発生要因別に分類した溢水の想定に関する保守性について

【論点No.70】

【論点No.71】

【論点No.72】

図1 内部溢水評価に用いる高さの関連図
(評価高さを機能喪失高さとする場合)

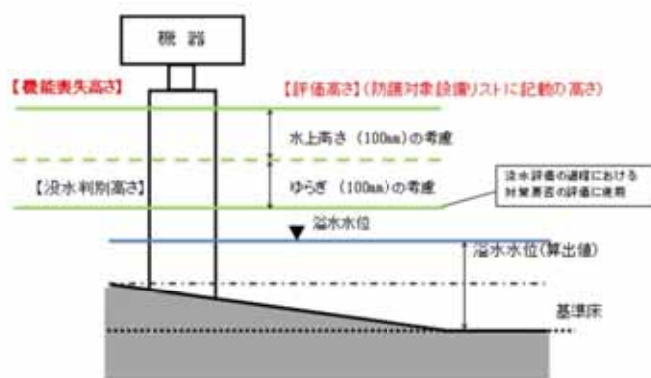
p2-3-9で想定する溢水について、溢水量や溢水が発生する場所等、具体的にどのぐらい保守的な想定となっているか。

- ・発生した溢水による水位が、溢水の影響を受けて防護対象設備の安全機能を損なうおそれがある高さ(以下「機能喪失高さ」という。)が**最も低い設備を選定し、機能喪失高さ**と溢水水位を比較し水位が上回らない設計とする。その際、溢水の流入状態、溢水源からの距離、人のアクセス等による**一時的な水位変動を考慮した裕度を確保した設計とする**。また、**溢水源となるシステムの保有水量の算定にあたっては、10%の裕度を確保する**。
- ・水位の算出に用いる床の滞留面積は、**機器等の占有面積を除外し、更に30%の裕度を考慮して算出する**。

1. 東北地方太平洋沖地震による使用済燃料プールスロッシング発生と冷却状況

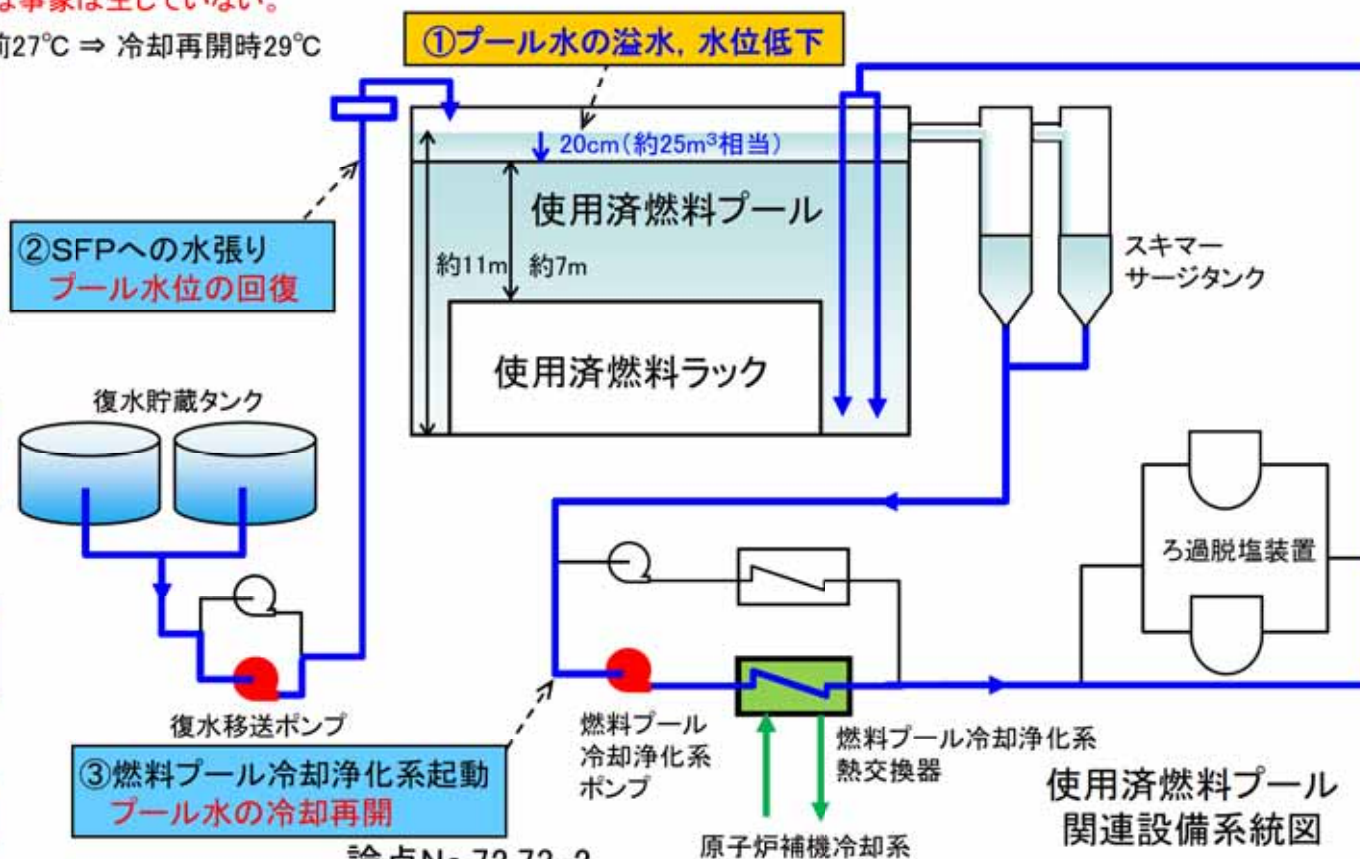
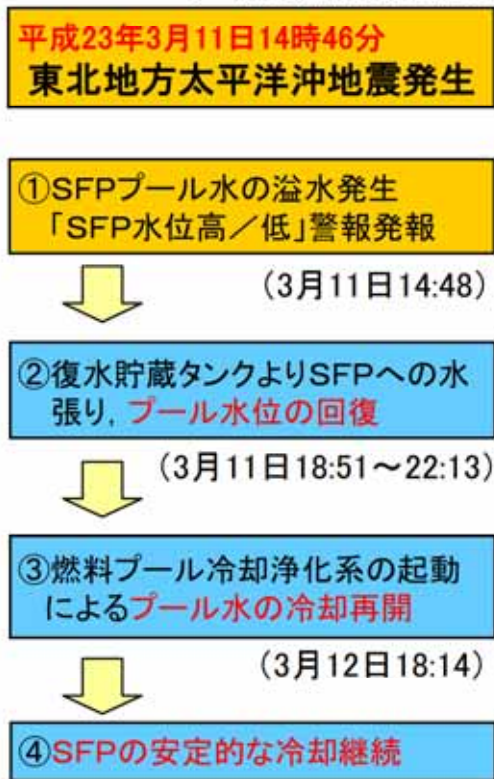
使用済燃料プールのスロッシングについて、平成23年3月11日の東日本大震災のときは、どの程度のスロッシングが生じたのか。

- ・地震によるSFPプール水スロッシング(揺動)による溢水発生, プール水位は通常水位より20cm低下(約25m³相当)*1
- ・外部の水源(復水貯蔵タンク)からSFPに水張りをを行い, プール水位の回復
- ・外部電源喪失で停止した燃料プール冷却浄化系を起動して, プール水の冷却再開*2
- ・SFPの水張り, 冷却用の設備の電源は, 非常用ディーゼル発電機(2C又は2D)からの給電で確保
- ・以上の対応により, SFPの安定的な冷却を継続

*1 「使用済燃料プール水位高/低」警報発報。この水位低下時も燃料頂部より約7mの水位が確保され, 燃料冠水や放射線遮蔽への影響はなし。原子炉建屋6階のSFP周りでスロッシングによる溢水が生じたが, 溢水は床ドレンファンネル等を流下し下階タンク等に収集され, 原子炉の安全停止に影響を与えるような事象は生じていない。

2. 使用済燃料プールのスロッシング周期及び発電所で想定する地震動の影響 (1/2)

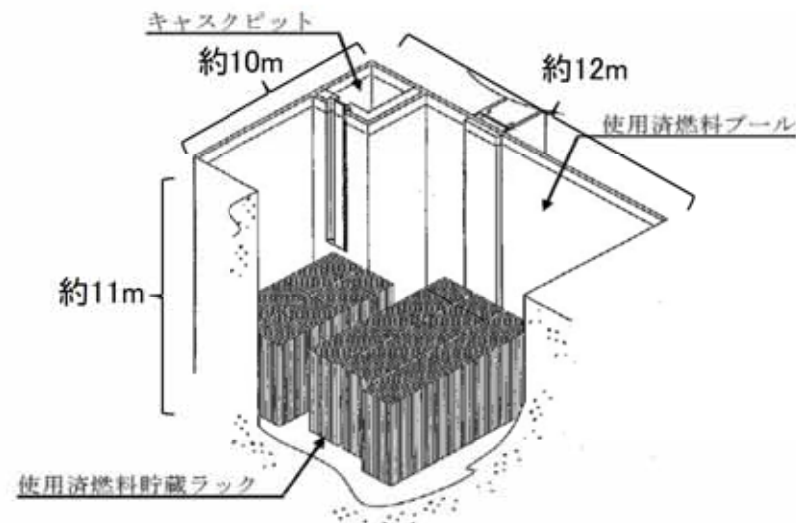
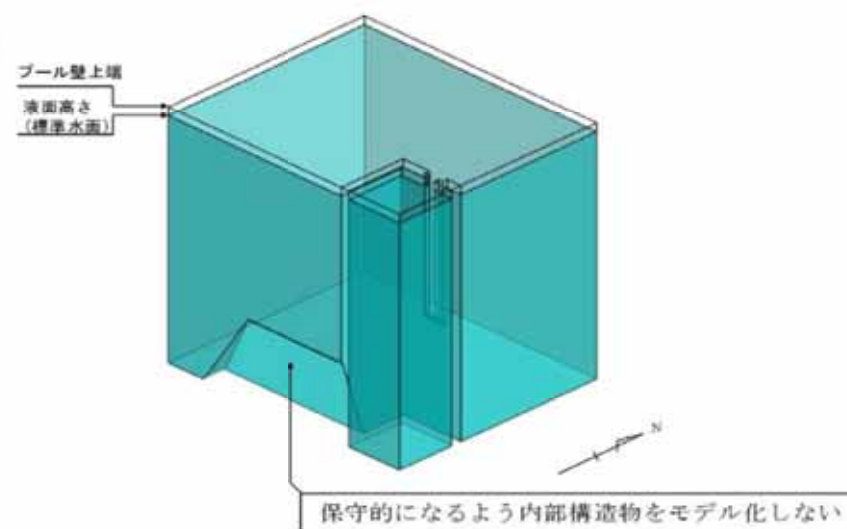
スロッシングの周期はどの程度か。東海第二発電所の地盤において、そのような周期の地震動は生じるのか。巨大地震でなくても発生する可能性があるため、慎重に検討する必要があると考える。

- ・東海第二発電所の使用済燃料プールは矩形水槽に該当する。使用済燃料プールの仕様より上式を用いてスロッシングの固有振動数・固有周期を求めると、**以下のとおり**となる。

- ・東海第二発電所の使用済燃料プールのスロッシング評価は、汎用熱流体解析コードSTAR-CDを用いて使用済燃料プールを3次元でモデル化し、基準地震動 S_s による時々刻々の応答加速度を入力してプール水のスロッシングによる溢水量を3次元流動解析で評価している。
- ・基準地震動 S_s は東海第二発電所で起こり得る種々の地震を包含するよう8波を想定しているが、それぞれ周期や継続時間等の特性が異なり、スロッシングに最も影響する地震波を特定することは難しいため、すべての地震波のプールの応答加速度を用いてスロッシング評価を行った。
- ・各地震波による評価の結果、 S_s-13 で最もスロッシングによる溢水量が多くなる結果(81.49m^3)が得られた。この結果に基づき地震による溢水の評価を実施している。

図3 閉止板の概要

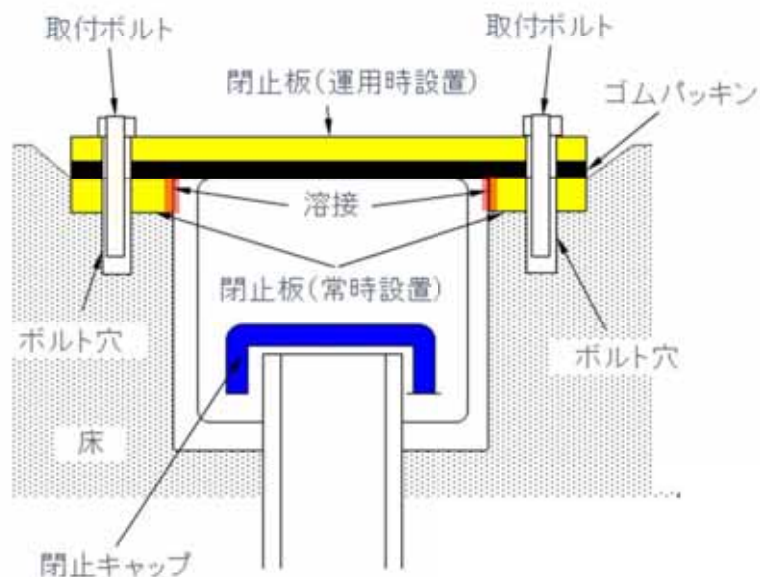
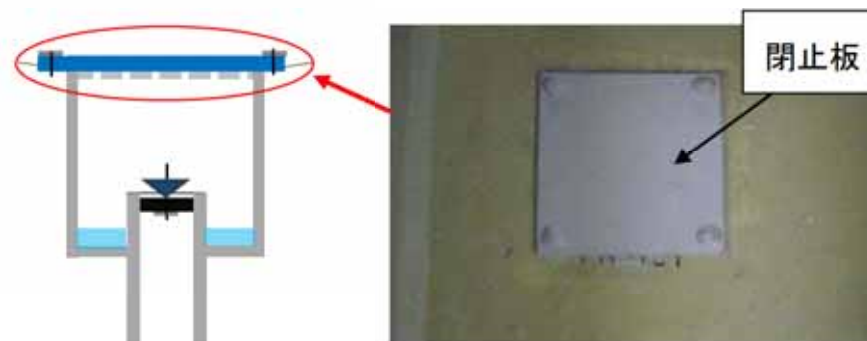
平成28年度に発生したタンクベント処理装置室内での廃液漏えいでは、床 dren ファンネルが詰まり、下層へ流れなかったということが経験されたかと思うが、溢水対策では、床 dren 等が健全であることが前提となっている。原子炉建屋等において、閉塞の度合いの高い dren ファンネル等はないか。また、その対策について、どのように考えているか。

構造強度: 取付ボルトの設置位置(メス側)は躯体側に固定されることから, 運用による設置時のボルト間の寸法と耐震性及び強度の評価モデルと同様となり, 構造強度を確保することは可能であるため, 本施工方法を保安規定に定める。*

止水性能: 鋼板部同士の接合部はゴムパッキンにて止水性を確保する構造であり, モックアップ試験にて止水性を確認した締め代寸法を管理することを保安規定に定める。*
